## 改善箇所説明図 ①

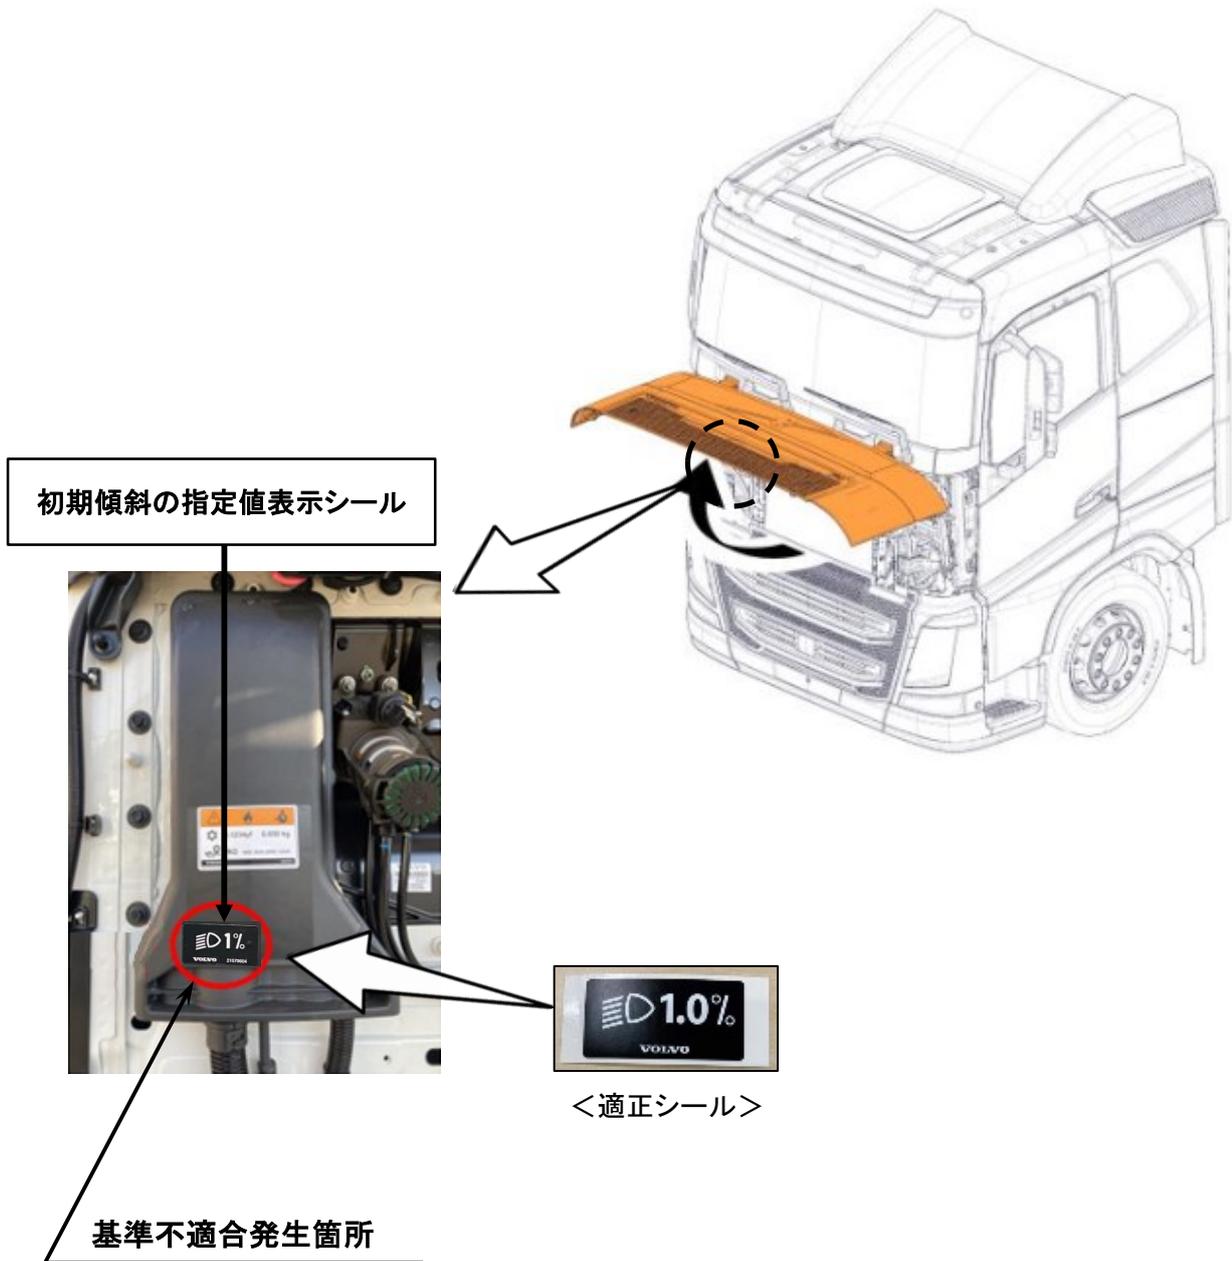
すれ違い用前照灯の初期傾斜指定値表示において、車両に貼付する表示の確認が不十分なため、誤った表示になっている。そのため、道路運送車両の保安基準第32条にかかるすれ違い用前照灯の初期傾斜指定値表示の規定に適合しない。

全車両、フロントパネル内右側パワーケーブル接続カバーに1.0%の適正シールを貼付する。

識別：作業完了車は、フロントパネル内右側カバーに正規シールの貼付を識別とする。
